#### Sécuriser l'avenue de Casselardit

#### Trottoirs de l'avenue de Casselardit à sécuriser

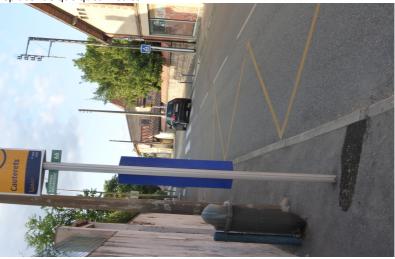
- 1. Au niveau de la Villa Ancely, le trottoir est très étroit (jusqu'à 32 cm !).
- 2. L'arrêt Cauterets du bus 66 en direction de la ville est au milieu du trottoir (étroit), juste à côté d'une poubelle fixe et du lampadaire, ce qui oblige à descendre sur la voie : le déplacer de quelques mètres.

3. Av. de Casselardit, un peu plus bas, le passage piéton est placé dangereusement, dans un virage, personne ne l'utilise (Photo 4) ; il devrait être remonté au débouché de la rue A. Regagnon (chemin pour l'accès au tram).

Photo 5 : conflit voiture-piéton devant l'accès à la poste

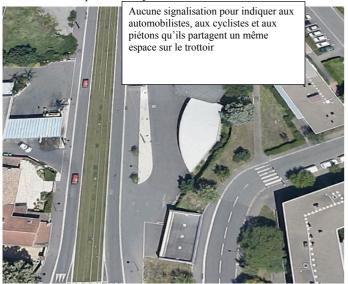
Pour se garer devant la poste d'Ancely, les voitures traversent le trottoir sans s'en rendre compte ; il faudrait donc que, à l'entrée et à la sortie de ce parking, le passage des piétons soit matérialisé (Photo 5). Le même problème se pose pour le parking devant la boulangerie et le fleuriste du ront-point Ancely.
